YONNE NATURE ENVIRONNEMENT

à l'attention de M. Pierre Guion
Commissaire-enquêteur

Autorisation environnementale Usine DUC à Chailley (Yonne)

Figure 4 : station n°2 – aval trop plein commune.

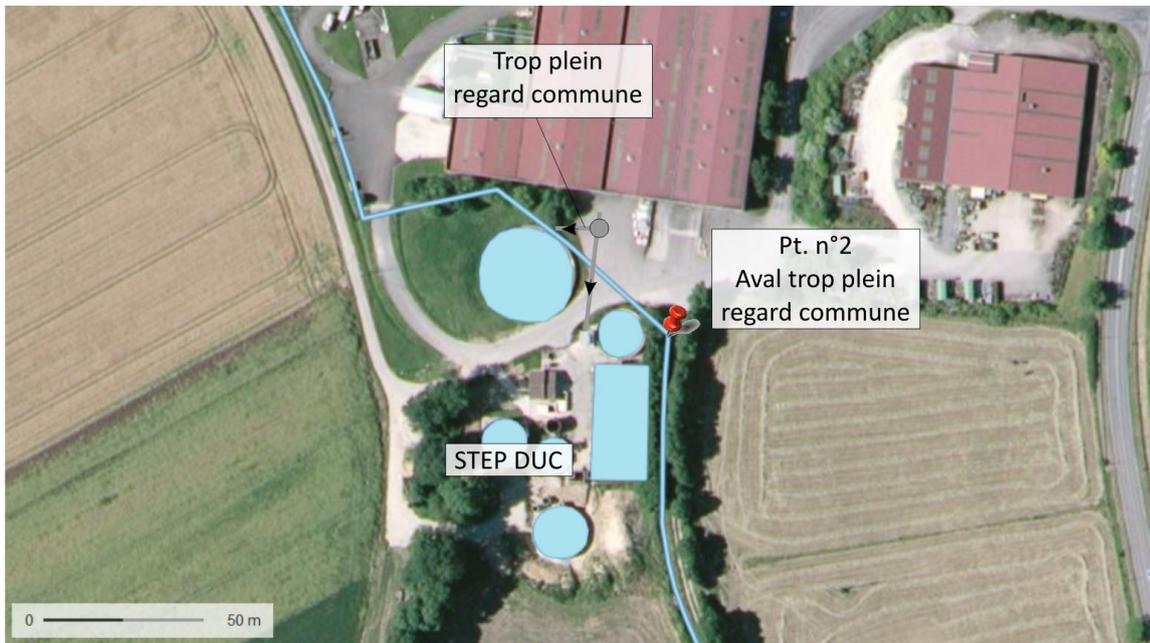
Ce point est répertorié dans l'étude Sciences et environnement figure 4 (page suivante) par une petite flèche orientée à l'ouest et appelé « trop plein communal »

Suite à ces analyses très pertinentes 2019 et 2020, nous demandons :

- **un examen complémentaire (une tierce expertise par une société qui n'est pas encore intervenue sur Chailley avec une inspection vidéo de la canalisation du by-pass)** pour mieux connaître le réseau des tuyauteries qui passent sous les entreprises Othe aménagements et l'ensemble des l'usine DUC pour savoir si une ou des canalisations en provenance de l'usine DUC ou d'ailleurs ne se raccorderaient pas sur ce que l'étude nomme « le trop plein communal ».
- **des solutions pour remédier aux pollutions (algues brunes, nitrites etc)**
